# 311 - ZŠ Kunratice u Cvikova

# 312 – ZŠ Cvikov

# 313 - ZŠ Prácheň

# 314 - ZŠ Zahrádky

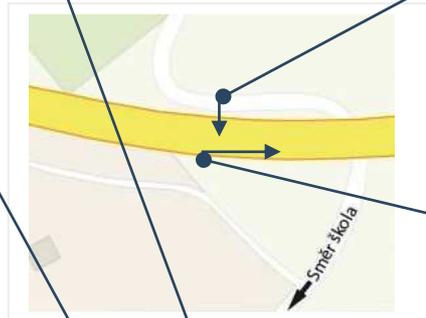
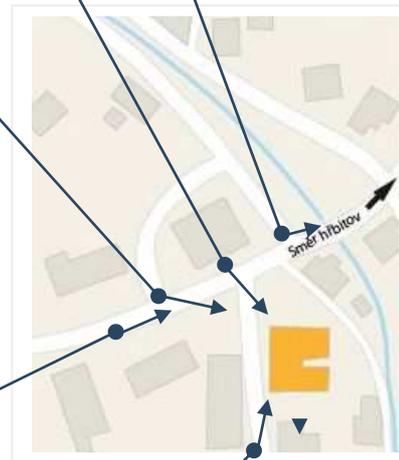
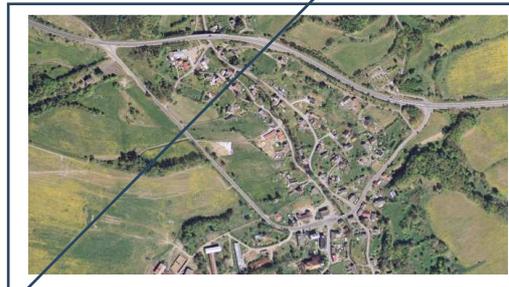
Největším problémem v okolí školy je bezpochyby nadměrná šířka vozovky na místní komunikaci, která napojuje obec na silnici I/13, v prostoru autobusových zastávek, před obecním úřadem a před školou. Šířka průjezdné místní komunikace v tomto úseku není ničím opodstatněná a bezpochyby podněcuje řidiče k nedodržení nejvyšší dovolené rychlosti. O problému překračování rychlosti na tomto úseku svědčí i nainstalované zvýšené prahy nejjednoduššího provedení. Pozorování provozu na místě potvrdilo domněnku, že toto opatření je vzhledem k celkovému uspořádání prostoru před obecním úřadem zcela nedostatečné. Pro zvýšení bezpečnosti nejenom dětí, ale i chodců je potřeba přistoupit k mnohem výraznější stavební úpravě celého prostoru před obecním úřadem.

Pokud se týče silnice I/13 je velmi rizikovým místem místo pro přecházení od stezky pro pěší z centra obce směrem ke hřbitovu. Stávající úpravu tohoto místa pro přecházení, kdy byl pomocí vodorovného dopravního značení vytvořen mezi protisměrnými jízdními pruhy pomyslný střední dělicí ostrůvek rozhodně nelze vnímat za dostatečnou. Posudek obdobného místa v Pardubickém kraji prokázal zcela minimální ovlivnění projíždějících řidičů.

Riziko konfliktu dětí s motorovou dopravou na průjezdné místní komunikaci v prostoru autobusových zastávek, případně před obecním úřadem, vzhledem k příliš rozlehlému neuspořádanému prostoru bez jakéhokoliv přechodu pro chodce případně stavebních opatření napomáhajících v bezpečném příčném pohybu pěších.

Riziko konfliktu dětí s motorovou dopravou v místě pro přecházení přes silnici I/13 pod hřbitovem.

Riziko zvýšených následků případného konfliktu dětí s motorovou dopravou v obou těchto lokalitách vzhledem k nejvyšší dovolené rychlosti v obou těchto lokalitách.

Místo pro přecházení přes silnici I/13 pod hřbitovem stavebně upravit dle obdobné lokality v Řečanech nad Labem (viz *Dopravní inženýrství I, II/2008*)

Stavebně upravit obě křižovatky silnice I/13 s průjezdnou místní komunikací. Stávající velkorysé šířkové i směrové poměry podněcují přenášení vysokých rychlostí ze silnice mezinárodního významu do místní komunikace v obci.

Zpracovat dopravně inženýrskou studii na komplexní řešení dopravního prostoru v okolí obecního úřadu a její závěry postupně realizovat.

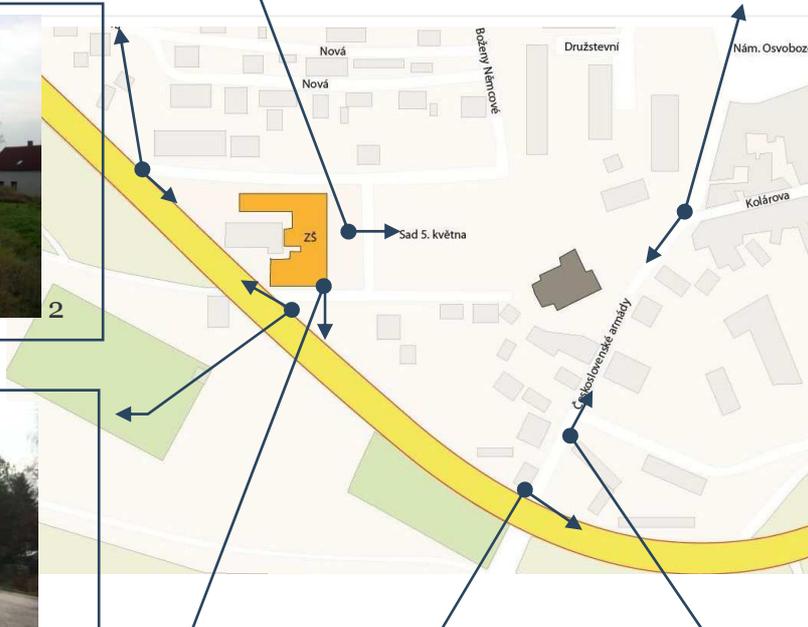
Riziko přehlédnutí dětí projíždějícími řidiči po ulici Československé armády ve směru od křižovatky se silnicí I/13 vzhledem k absenci jakéhokoli dopravního značení upozorňujícího na zvýšenou přítomnost dětí.

Riziko konfliktu dětí s motorovou dopravou v prostoru přechodů pro chodce přes silnici I/13 v případě jejich neukázněného chování, nebo výpadku světelně signalizačního zařízení.

Riziko konfliktu dětí s průjezdnou motorovou dopravou při případném přístupu do školy přes zadní vchod.

Doplnit výstražnou DZ A12 na ulici Československé armády ve směru od křižovatky se silnicí I/13 do centra města.

Doplnit na silnici I/13 svislé i vodorovné dopravní značení upozorňující na možnost zvýšeného pohybu dětí u školy minimálně z obou stran přechodu u školy. Svislé DZ A12 Děti, vodorovné DZ V15 Nápis na vozovce tvořený kombinací symbolu A12 Děti a nápisu ŠKOLA.

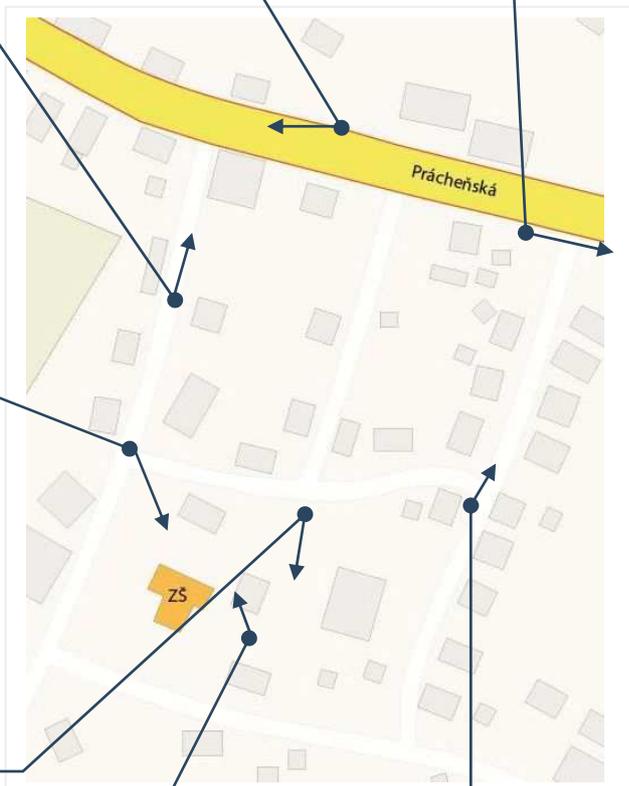
Samostatný problém představuje přechod pro chodce přes silnici I/13 v místě autobusové zastávky, který je bezpochyby využíván i některými žáky školy. Jako velmi pokročilé a vhodné řešení je třeba označit vybudování středního dělicího ostrůvku v místě zastávky. Je jenom škoda, že se v rámci tohoto řešení zbytečně budovaly rozsáhlé autobusové zálivy, které zbytečně prodlužují délky přechodů pro chodce a opticky rozšiřují zúžený prostor silnice I/13. Přechod je řádně vybaven vodícími prvky pro nevidomé a slabozraké i dodatečným osvětlením. Vzhledem k blízkosti tohoto přechodu pro chodce od školy by však ještě mělo být doplněno dopravní značení na silnici I/13 z obou směrů v řádné vzdálenosti před tímto přechodem pro chodce o výstražnou DZ A12 Děti.

Riziko přehlédnutí dětí projíždějícími řidiči po silnici I/13 vzhledem k absenci jakéhokoli dopravního značení upozorňujícího na zvýšenou přítomnost dětí v místě přechodu pro chodce u autobusové zastávky.

Riziko zvýšených následků úrazu dětí při konfliktu s motorovou dopravou vzhledem k příliš vysoké rychlosti maximální dovolené rychlosti na síti místních komunikací v okolí základní školy.

Doplnit svislé dopravní značení na průtahu silnicí I/13 v Prácheňi před přechodem pro chodce u autobusové zastávky z obou směrů o výstražnou DZ A12 Děti.

Označit celou síť místních komunikací v Prácheňi pomocí DZ IP 25a jako zónu s dopravním omezením, s omezením rychlosti na 30 km/hod, případně pomocí IP 26a jako obytnou zónu. Vzhledem k absenci chodníků jsou obě tato řešení možná.

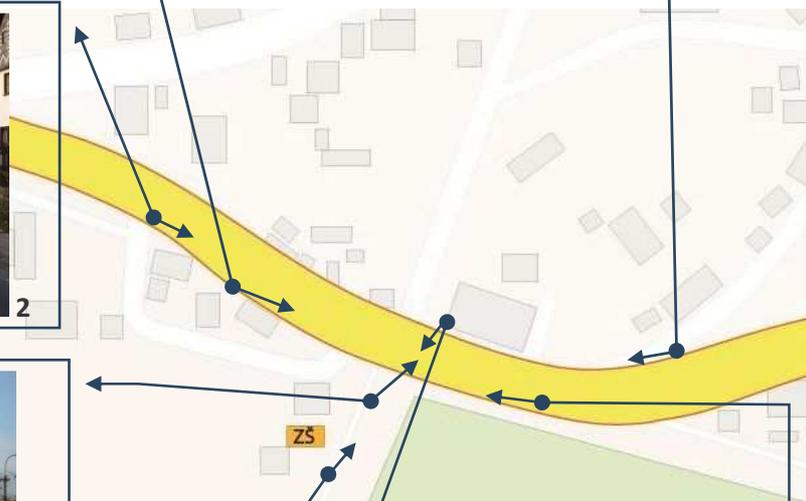
Riziko přehlédnutí dětí projíždějícími řidiči na přechodu pro chodce přes silnici I/15 vzhledem k jeho obtížné identifikaci z jednoho směru jízdy za horizontem a z druhého směru jízdy za pravotočivou zatáčkou.

Riziko zvýšených následků úrazu dětí při konfliktu s motorovou dopravou vzhledem k příliš vysoké nejvyšší dovolené rychlosti na silnici I/15 na úseku kolem školy.

Doplnit dopravní značení na silnici I/15 před přechodem pro chodce u školy v obou směrech o snížení nejvyšší dovolené rychlosti na 30 km/hod.

Doplnit dopravní značení na silnici I/15 ve směru od Kravař před přechodem pro chodce u školy o informativní radar.
